**MRAe**

**Avis sur le projet de construction d'une centrale photovoltaïque  
au sol à Vesvres-sous-Chalancey (52)  
porté par SUN'R POWER**

n°MRAe 2024APGE133

**Figure 4: localisation des mesures d'évitement (en rouge, orange et jaune)**

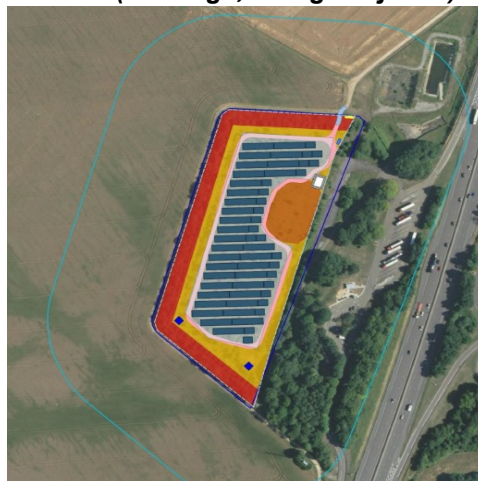
- mesure E1 portant sur les secteurs à enjeux fort et modéré de 0,98 ha (secteurs en rouge et orange dans la figure 4 du présent avis) ;
- mesure E2 portant sur une partie des zones de friche, pour un total de 0,60 ha (secteur en jaune dans la figure 4 du présent avis).

L'Ae constate que le dossier indique également pour la mesure E2 une surface de 0,85 ha et que, de plus, cette mesure d'évitement comprend également l'espacement de 3 m maintenu entre les tables et la clôture. Elle en déduit que cet espace de 3 m semble être à l'origine de la différence entre les 2 surfaces de 0,60 ha à 0,85 ha mais ce point n'est pas expliqué clairement dans le dossier. L'Ae estime par ailleurs que les pistes périphériques ne sont pas une mesure d'évitement, étant destinées à la circulation.

**L'Ae calcule donc pour sa part une surface de mesure d'évitement de 1,58 ha (0,98 ha + 0,60 ha). Elle recommande de préciser clairement dans le dossier la différence de dimension entre les 2 surfaces de 0,60 ha et 0,85 ha indiquées par le pétitionnaire.**
